Keuringsverslag van een elektrische laagspanning- en zeer lage spanningsinstallatie

NIET CONFORM

Plaats van het onderzoek

Controlebezoek van een huishoudelijke installatie volgens (KB 08/09/2019) - AREI Boek 1- 6.5. en 4.2.4.3.

Afbeelding schakel- en verdeelbord:

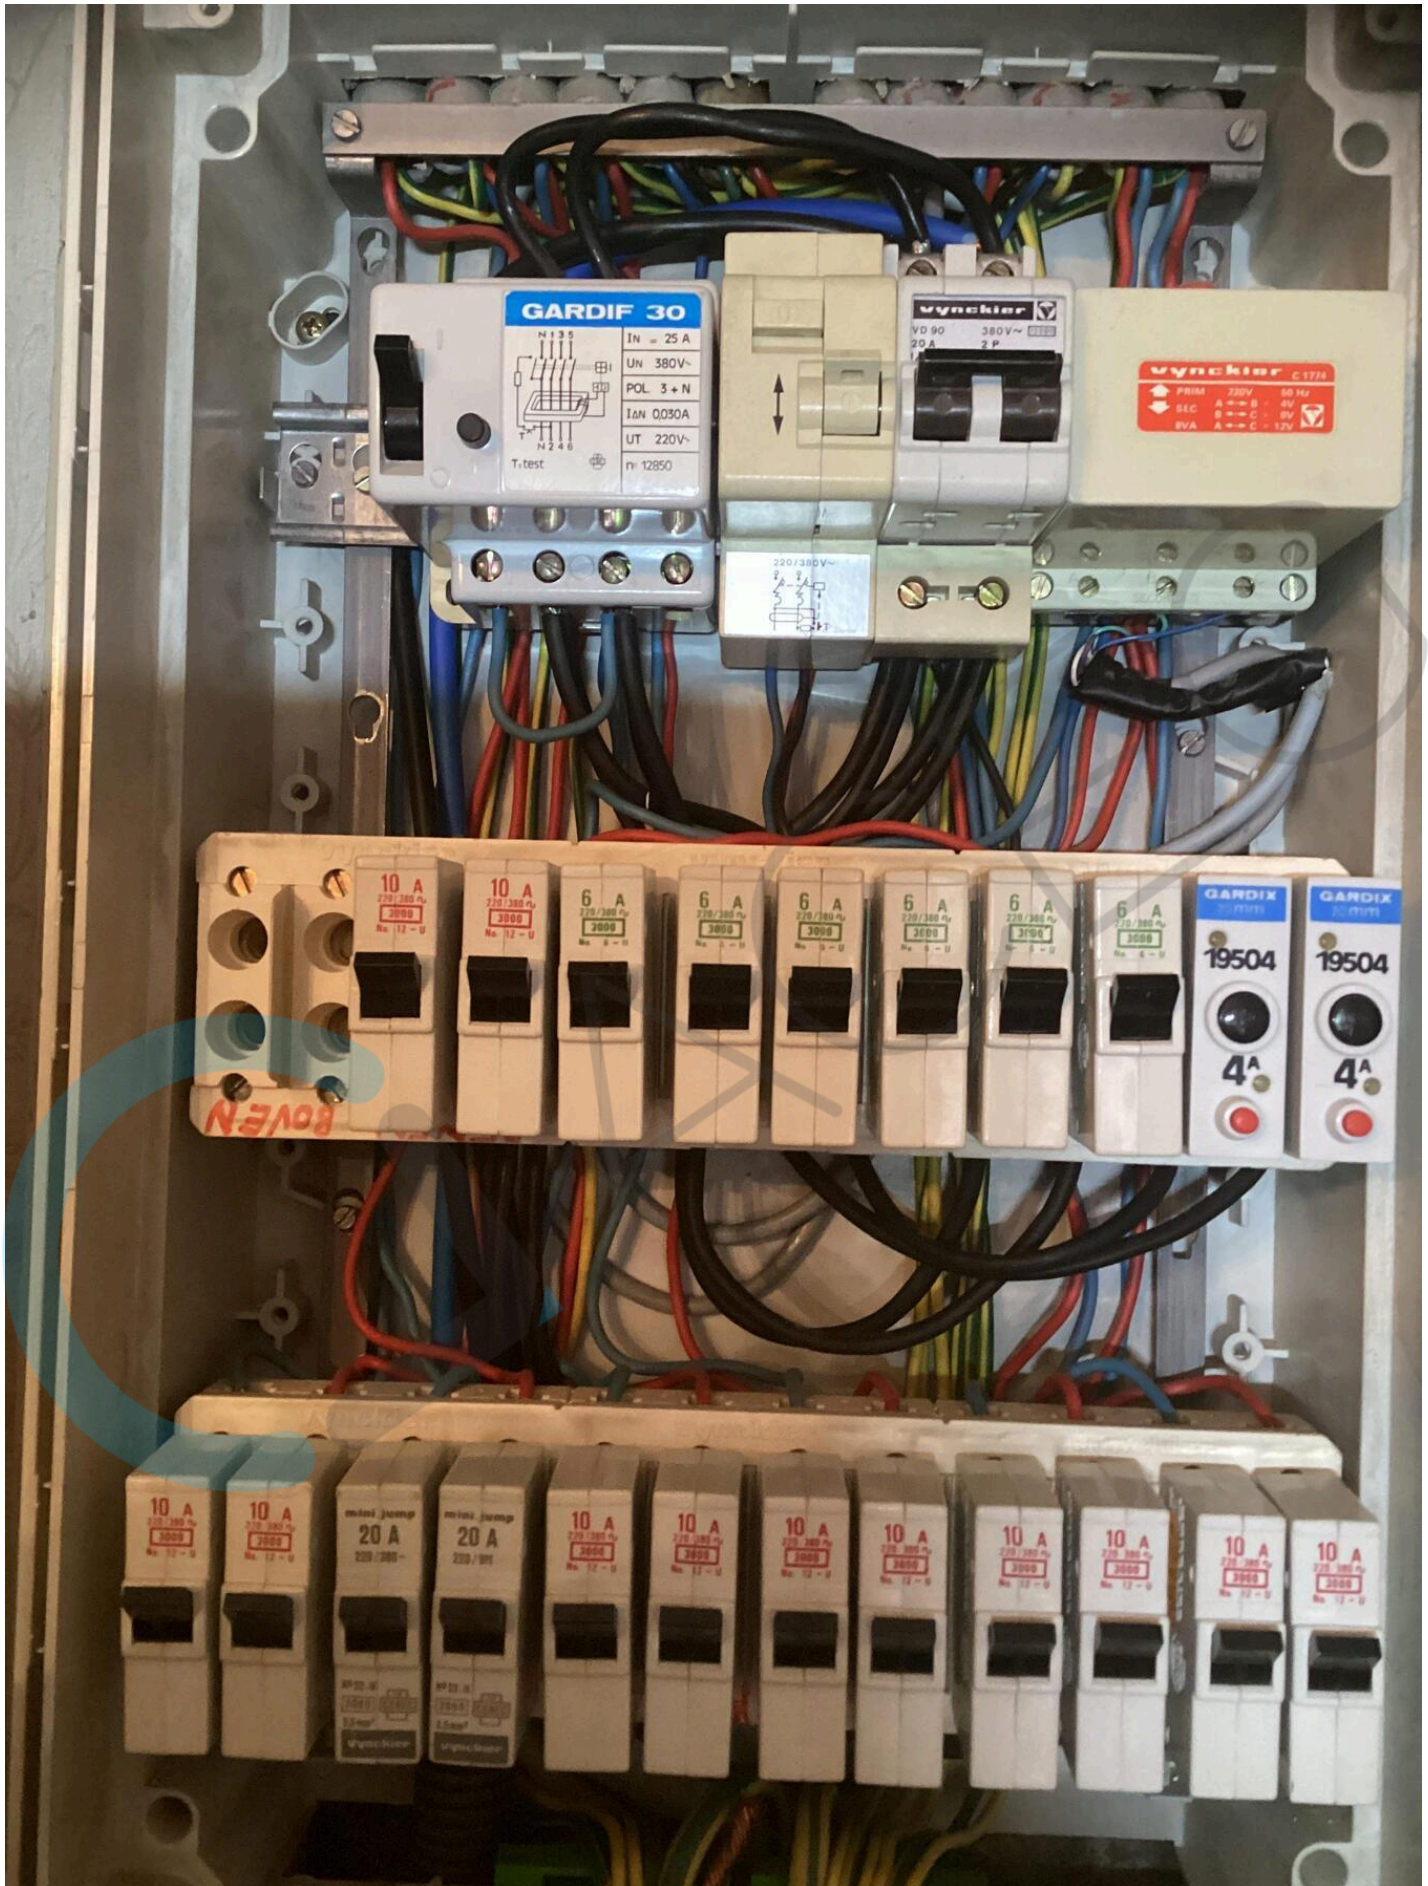
- I1.01 Eéndraadschema van de installatie is niet aanwezig. (Boek 1 Afdeling 2.12 - 2.13 en 3.1.2)
 - I1.03 Situatieschema van de installatie is niet aanwezig. (Boek 1 Afdeling 2.12 - 2.13 en 3.1.2)

- I5.14 De nominale spanning dient duidelijk vermeld te worden op een oordeelkundig gekozen plaats. (Boek 1 Onderafdeling 3.1.3.3.)
 - I6.02 Een algemene differentieelstroombeschermingsinrichting met een nominale stroom (In) van minstens 40A en een gevoeligheid van maximum 300mA is niet geplaatst. (Boek 1 Onderafdeling 4.2.4.3. en 5.3.5.3.a.)

- I6.03 De nominale stroomsterkte van de algemene en/of bijkomende differentieelschakelaar dient aangepast te zijn aan de overstrombeveiliging. (Boek 1 Afdeling 4.4.1.)

- I6.04 Een differentieelstroombeschermingsinrichting met een gevoeligheid van 30mA is te plaatsen voor installaties van badkamer, wasmachine, vaatwas, droogkast en/of gelijkaardige toestellen. Deze dient ondergeschikt te zijn aan de hoofddifferentieelstroombeschermingsinrichting (Boek 1 Onderafdeling 7.1.4.3. en 4.2.4.3.)

- I7.01 De smeltzekeringhouders of houders van kleine vermogensschakelaars met pennen met een sectie kleiner dan 10mm² zijn niet voorzien van kalibreerelementen. (Boek 1 Onderafdeling 5.3.5.5.A.)

- I8.21 Kabeldoorvoeren uit te voeren met wartels of gelijkwaardig bescherming. (Boek 1 Onderafdeling 5.2.6.1.) In tuinhuis
 - N20 Eén of meerdere differentieelstroominrichtingen en/of automatische schakelaars kunnen niet opnieuw worden ingeschakeld. Deze dienen vervangen te worden. Zekering in verdeelkast kapot

- N22 De elektrische installatie is grondig na te zien en conform te maken volgens de voorschriften van het AREI boek 1.
 - N3 Het is niet uitgesloten dat bij een nacontrole bijkomende inbreuken worden vastgesteld bij voorleggen schema's.
